YK1, Iisalmen strateginen yleiskaava, OAS-vaihe

Yhteenveto annetuista kannanotoista sekä kaavoittajan vastineet (OAS nähtävillä 20.3.-21.4.2017).

YK 1 Iisalmen yleiskaava, yhteenveto kaavaluonnoksesta annetuista lausunnoista ja kannanotoista sekä kaavoittajan vastineet (kaavaluonnos nähtävillä 12.4.-11.6.2021).

110 kV johtoalue ja reunavyöhykkeet

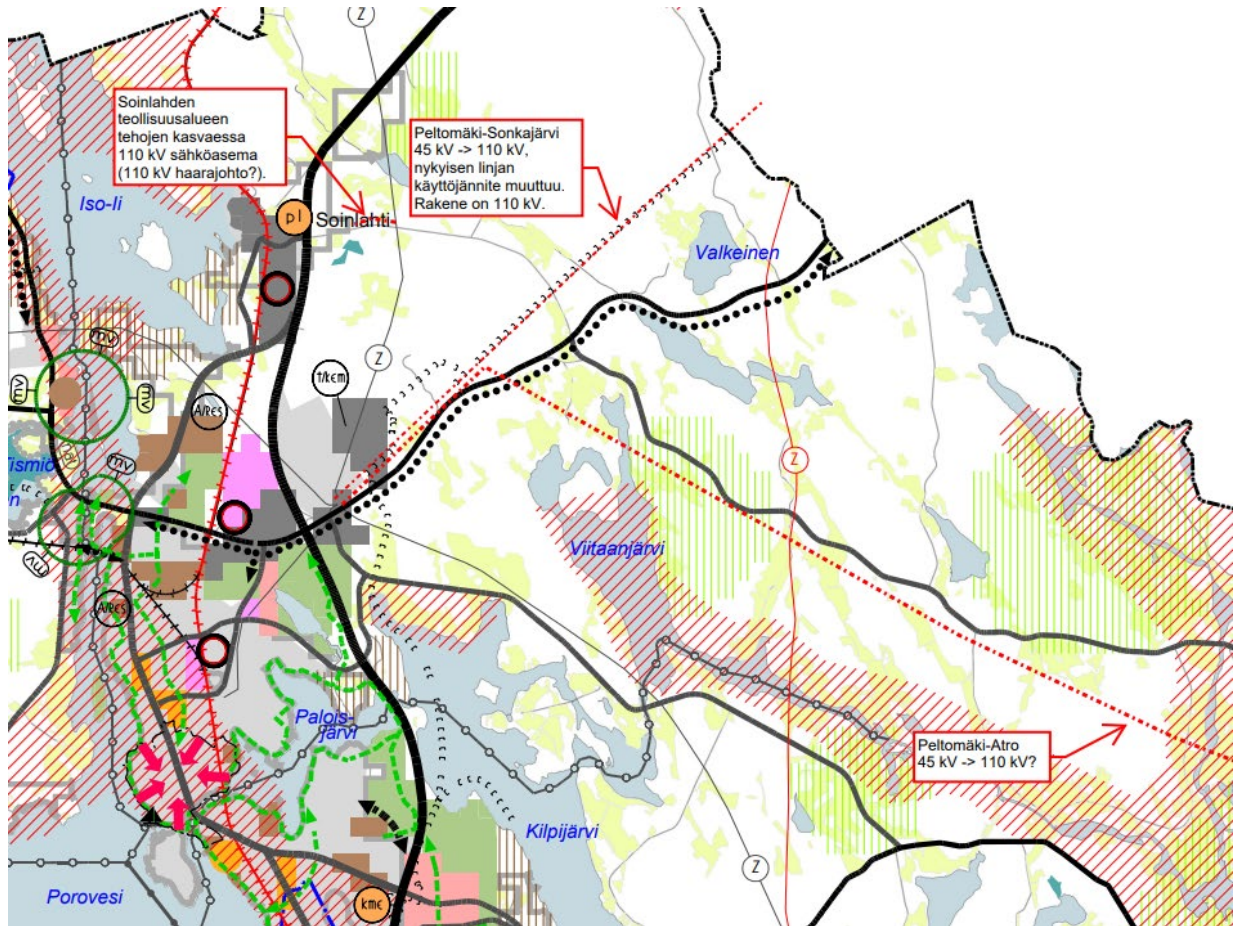
Siirtojohtojen aluevaraukset olisi syytä näkyä yleiskaavoissa. 110 kV ilmajohdolle on esitetty varaus maakuntakaavassa 2040.

Alla ote liitteenä olevasta kaavakartasta sähkölinja lisäyksillä

Vastine: Peltomäki-Sonkajärvi ja Peltomäki Atro yhteystarvemerkinnot merkitään kaavakartalle.
